## Jernbanekai i Narvik

## Læsbarns kai. Narvik.

Eisenbahnkaianlage in Narvik.

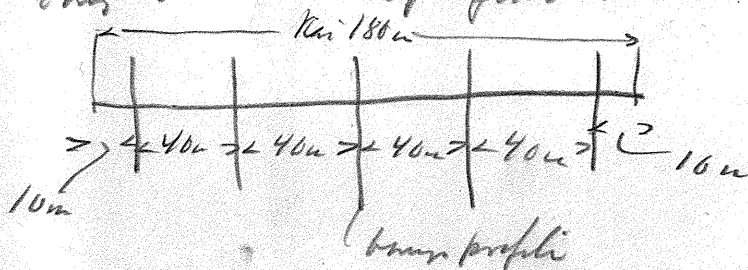
1) Frontlinjen for den nye kai er anlagt med blyant på tegning 1186 N. S. B. Narvik distrikt. Østre ytre hjørne følger Strømmen med samme hjørne for den gamle jernbanekai. Dette er punkt A. Vestre ytre hjørne er fastgjort 14.4 m utover. Tegningen kan ellers ses fra skissen.
